放射性物質分析・研究施設第1棟の 風量不足に伴う実施計画の 変更認可申請内容について

2022年 2月2日

東京電力ホールディングス株式会社
国立研究開発法人日本原子力研究開発機構

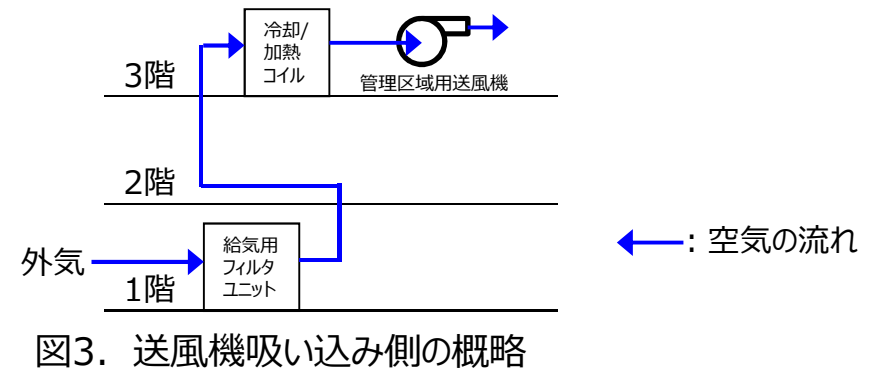
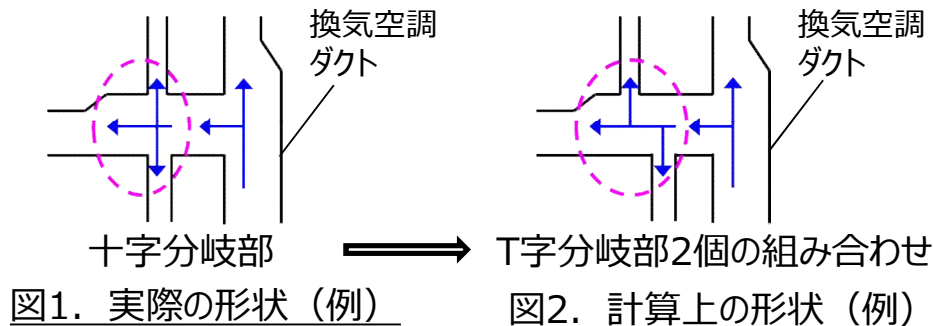
- 直接要因：管理区域用送風機／排風機的能力不足。
- 背後要因：換気空調ダクトの圧損が想定よりも大きい。
 - 抵抗値の設定が困難な形状（例えば、図1に記載の十字分岐部の抵抗値は国交省監修「建築設備設計基準」に記載がなく、図2のようにパーツごとに計算できるように見立てた形状で計算を行った）において、建築設備設計基準のみで計算を行った結果、計算値と実測値の乖離が生じた部分が複数あり、圧損が想定よりも大きく、送排風機的能力不足が生じた。
 - 送風機吸い込み側の圧損が大きいことによる能力低下を見込めなかった（図3）。

図4. JAEA第1棟 2階レイアウト

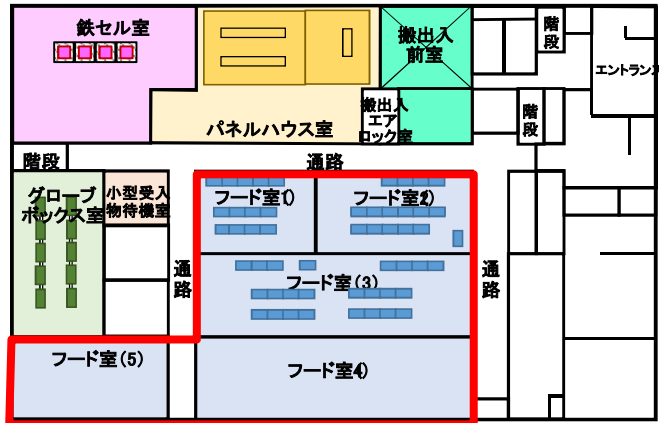
ALPS処理水分析を行うため、将来のための拡張スペースを当面の間、ALPS処理水分析に利用する。

当初の利用目的	ALPS処理水分析による見直し後の利用目的
フード室(1)	固体廃棄物の分析	固体廃棄物の分析
フード室(2)	固体廃棄物の分析	固体廃棄物の分析
フード室(3)	固体廃棄物の分析	固体廃棄物の分析、一部ALPS処理水分析
フード室(4)	将来拡張用 (固体廃棄物の分析を想定)	ALPS処理水分析 (2023年度フード等増設※)
フード室(5)	将来拡張用 (固体廃棄物の分析を想定)	ALPS処理水分析 (2022年度分析機器増設)

図5. フード内機器の発熱量の二重計上見直し概念

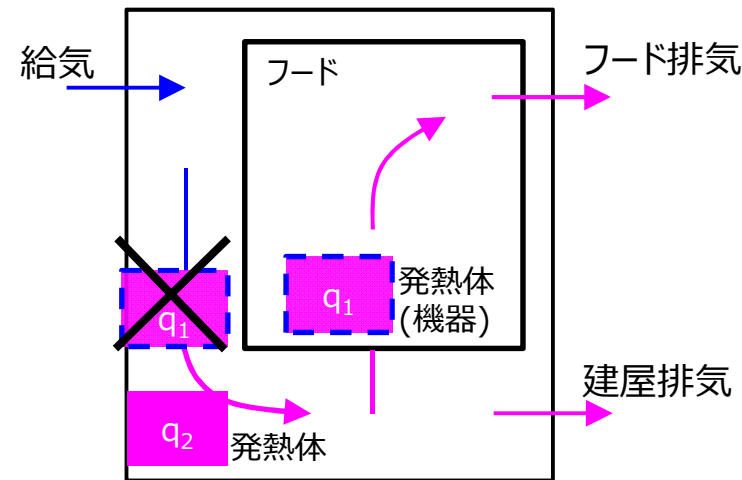
機器発熱量について、当初設計では、フード内機器の発熱も建屋排気で除去する熱量にも含める考え方としていた。(図5)

フード内機器の発熱は、フード排気で除去されることから、建屋排気での除去対象に含めない考え方に見直した。

図6 管理区域系統の試験フロー(青字が検査対象機器)

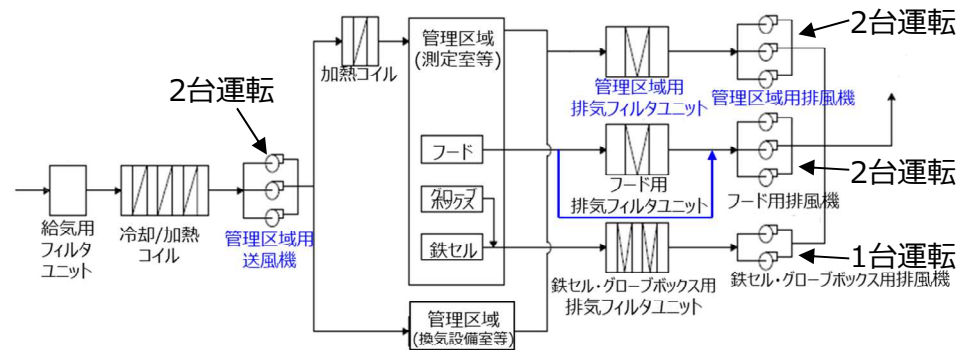
第1回目検査：管理区域系統の試験を行うため、フード用排気フィルタユニットの増設部分に増設フィルタユニットを模擬するためのバイパス用のダクト(下図、青矢印)※を設けて行う。

※:設置済みのフィルタユニットでは容量(基数)が不足しており、運転時の風量が処理できないため、将来増設するフィルタユニットを模擬するものとして設置するもの。

図7 フード排気系統の試験フロー(青字が検査対象機器)

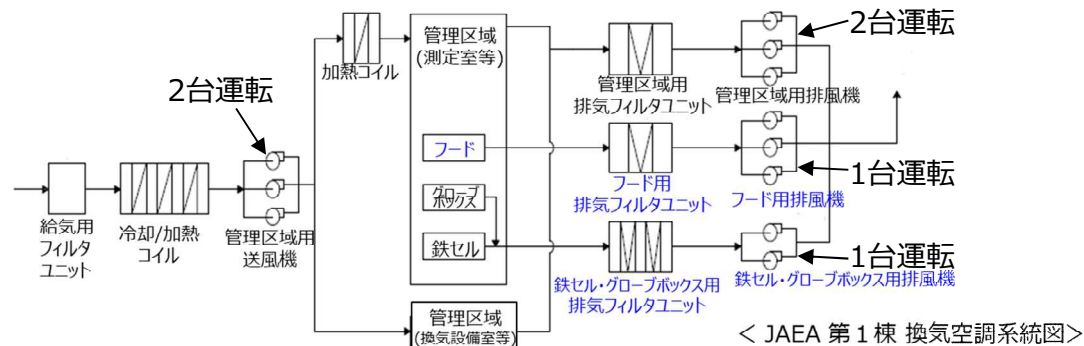
第2回目検査：フード排気系統の試験を行う場合は、フード用排気フィルタユニットの増設部分に設けたバイパス用のダクトを撤去して行う。
